„Rekonstrukce a dobudování Janáčkova divadla“

Vysvětlení zadávací dokumentace XVI

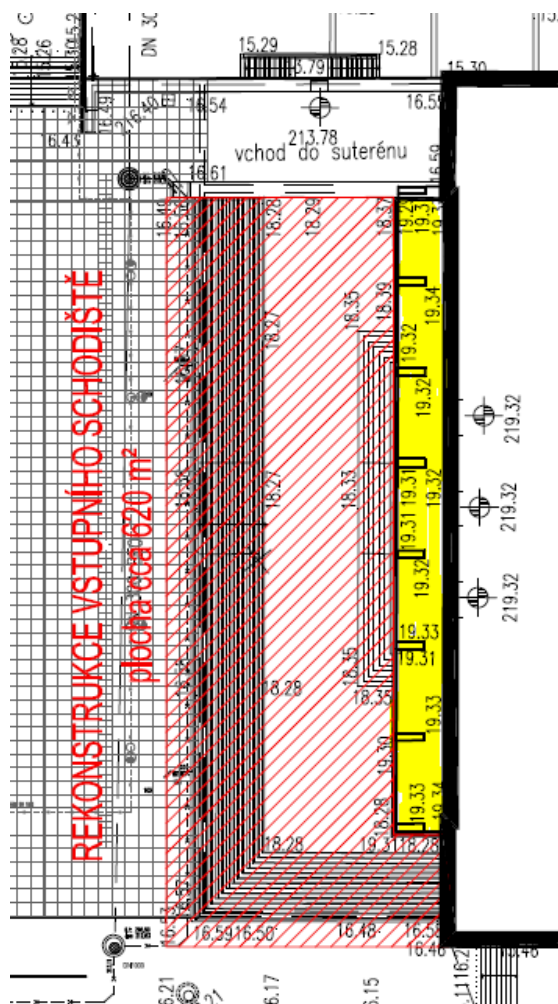
6. Na výkrese střechy 5.np je následující popis:

V předaném soupisu prací jsme nenašli položky pro ocenění těchto prací.

Tímto vás žádáme o vysvětlení, případně o doplnění soupisu prací.

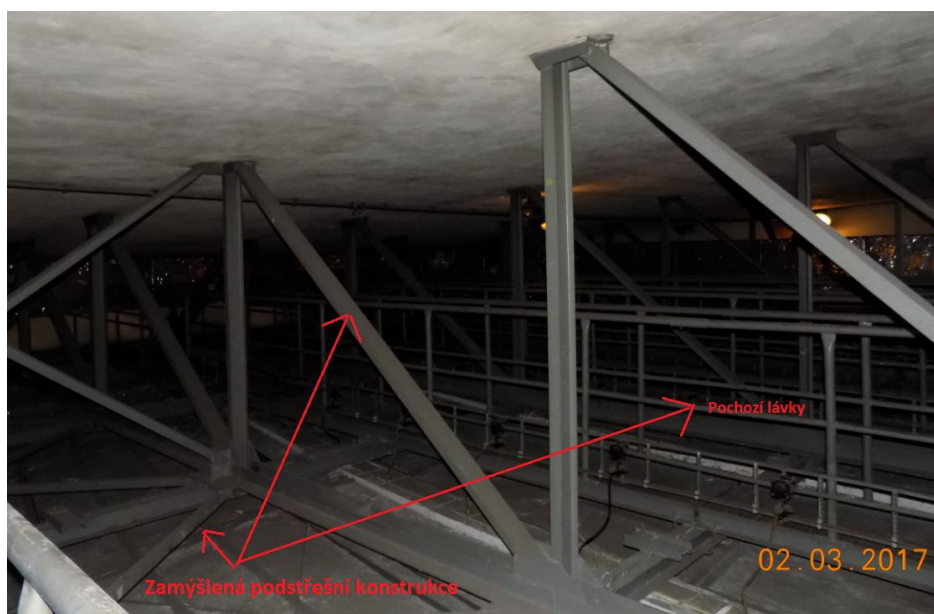
Může zadavatel upřesnit, o jaké práce nebo dodávky se jedná?

1. V soupise prací zadavatel identifikoval drobný nesoulad u zárubní. Vzhledem k tomu, že některé ocel. lis. zárubně budou ponechány původní (repase), je nutno tam, kde se budou zárubně doplňovat nebo měnit, použít nové zárubně s tvarem odpovídajícím původním zárubním tj. s oblým zadním čelem. Tento typ zárubně se vyrábí pouze jako jednodílný a lze ho osazovat během zdění nebo dodatečně do připraveného stavebního otvoru. Pro ujednacení specifikace typu zárubně uvedené ve Výpisu dřevěných dveří nových a v Soupisu stavebních prací byly v aktuálně platné verzi Soupisu stavebních prací ve znění vysvětlení ZD XIII, který je přílohou č. 1 tohoto vysvětlení ZD XIII, část SO 01.01 popisy předmětných položek (pol. č. 158, 159, 160, 161, 162 a pol. č. 163) upraveny. Výměry zůstávají beze změny.
